COMUNE DI PAGLIETA

OGGETTO: Istanza avvio procedura V.I.A. art. 23 - D.Lgs. n. 152/2006. Progetto Sviluppo Concessione Colle Santo. CMI Energia S.p.a. TRASMISSIONE OSSERVAZIONI COMUNE DI PAGLIETA (CH).

VERBALE DI DELIBERAZIONE DEL CONSIGLIO COMUNALE

OGGETTO: Istanza per l'avvio della procedura di valutazione di impatto ambientale ai sensi dell'art. 23 del D.Lgs. n. 152/2006 e s.m.i. relativa al Progetto di Sviluppo Concessione "Colle Santo". Ditta CMI Energia S.p.a. - Roma. Provvedimenti.

Figura 1: Visione d'insieme del percorso delle opere proposte con evidenziati i Comuni di Bomba e Paglieta sedi delle zone di estrazione e trattamento. Sono inoltre sovrapposte alla cartografia topografica le informazioni relative al rischio PAI e PSDA.

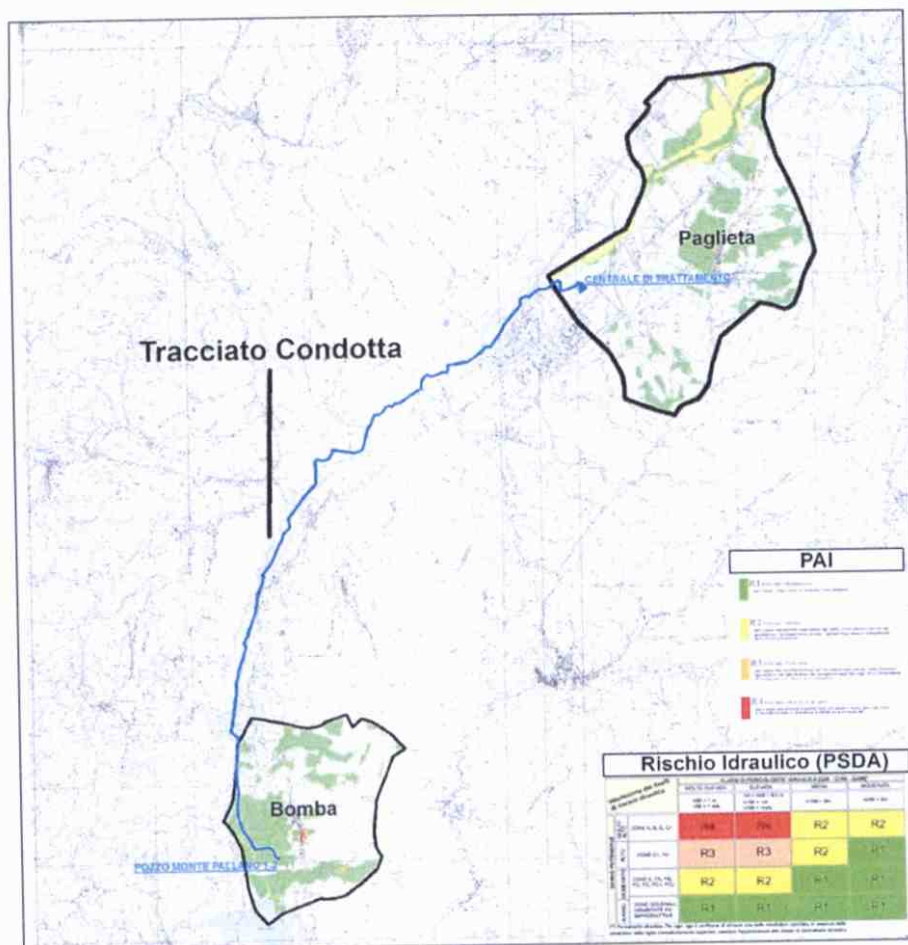
E' quindi possibile osservare come il tratto finale delle installazioni, ivi compresa la centrale di trattamento, arrivino all'interno del Comune di Paglieta dopo aver percorso un lungo tracciato (circa 21,00 km.) costeggiando la destra idrografica del Fiume Sangro ed attraversando numerose aree soggette ad importanti rischi, sia da esondazione che da frana (Figura 1).

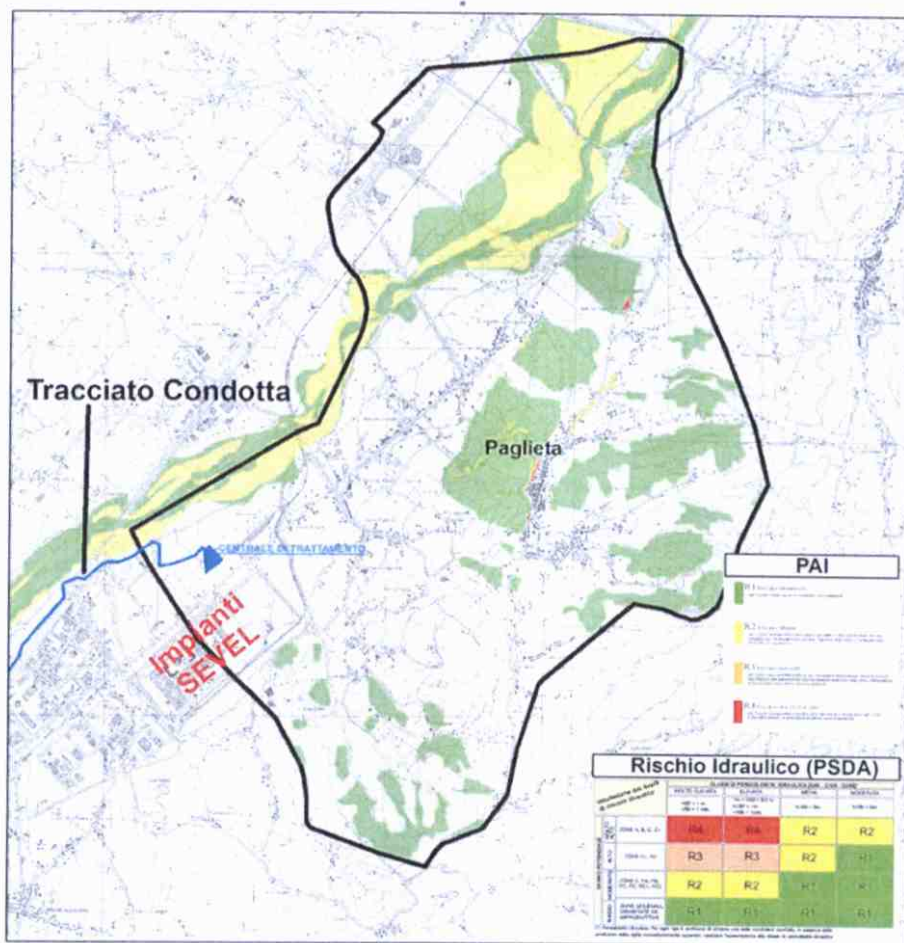
Nello specifico è possibile osservare come la porzione finale del tracciato e l'impianto siano pericolosamente ubicati a ridosso di aree a rischio esondazione R1 ed R2 e soggette a frequenti allagamenti in occasione di precipitazioni più importanti ma spesso frequenti. Come accaduto in tempi non troppo lontani (2013, 2015), tali allagamenti sono spesso arrivati fino agli stabilimenti della SEVEL ubicati a poche decine di metri dall'area proposta per la centrale di trattamento (Figura 2).

Figura 3: Visione d'insieme della porzione iniziale del percorso delle opere proposte in corrispondenza del Comune di Bomba, sono state evidenziate la traccia della condotta, l'ubicazione del sito di estrazione e la porzione settentrionale dell'invaso del Lago di Bomba.

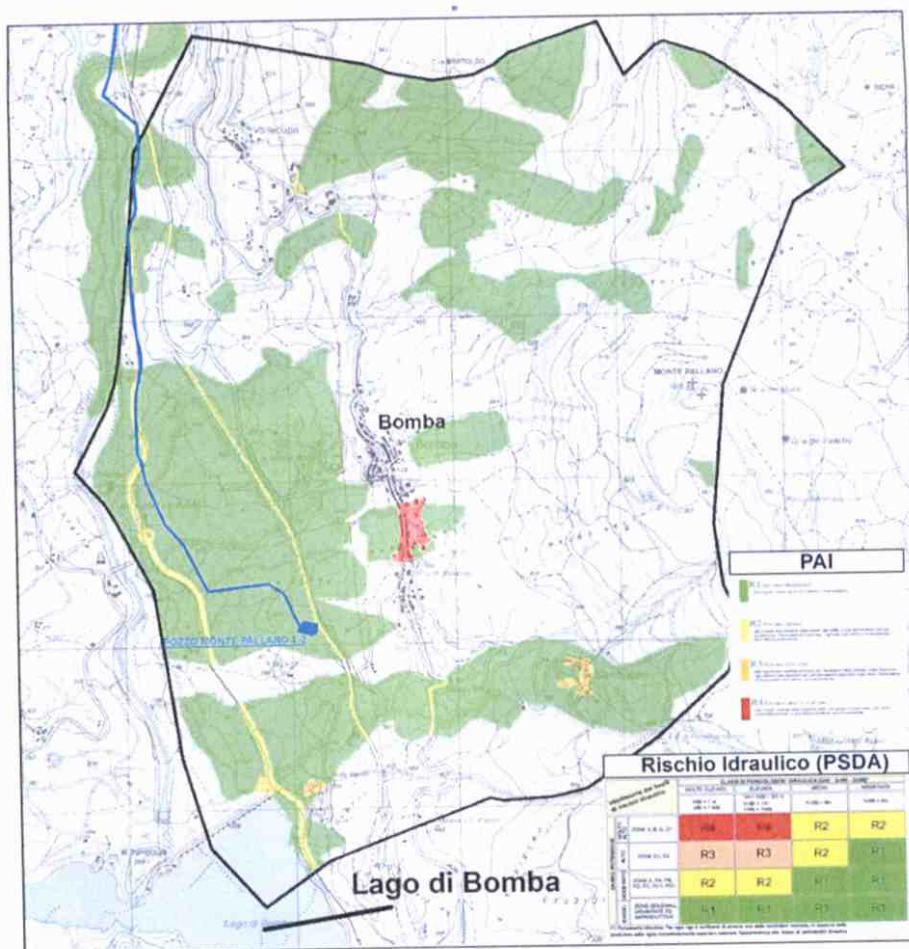
Va inoltre sottolineato che il sito di estrazione e la porzione iniziale del tracciato sono ubicati a ridosso di un importante bacino idrico artificiale abruzzese, il Lago di Bomba, esteso circa 10 chilometri quadrati e con una capienza massima di circa 4.000.000 di metri cubi. Tale lago è situato in un territorio storicamente soggetto a fenomeni di instabilità dei versanti di natura ed entità importanti. Tale scenario rende ancora più elevato il rischio esondazione per tutte le porzioni a valle dell'invaso in quanto qualunque fenomeno che mini la stabilità di tale area porterebbe a conseguenze catastrofiche per tutte quelle già precarie e critiche situazioni a valle di esso, ivi compreso l'intero tracciato della condotta e la centrale di trattamento (Figura 3).
